製品仕様変更のご案内

- 仕様変更対象型番: GMP19-27
- 標準品在庫状況:約1ヶ月
- 仕様変更内容:ビス穴数・付属ビス本数の変更

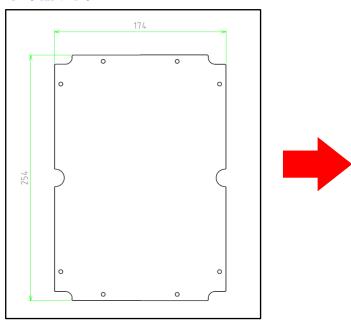
ビス穴:8箇所、付属ビス:8本 ビス穴:4箇所、付属ビス:4本

- 外形寸法W·H·D、板厚の変更はございません。
- 変更日については従来品の在庫が無くなり次第、順次切り替えになります。
- 2019-2020総合カタログからの型番・価格の変更はございません。
- ★ ご不明な点などございましたら、お手数ですが営業部までお問い合わせ下さい。営業部: TEL: 048-222-5430 FAX: 048-222-5502 E-mail: info@takachi-el.co.jp
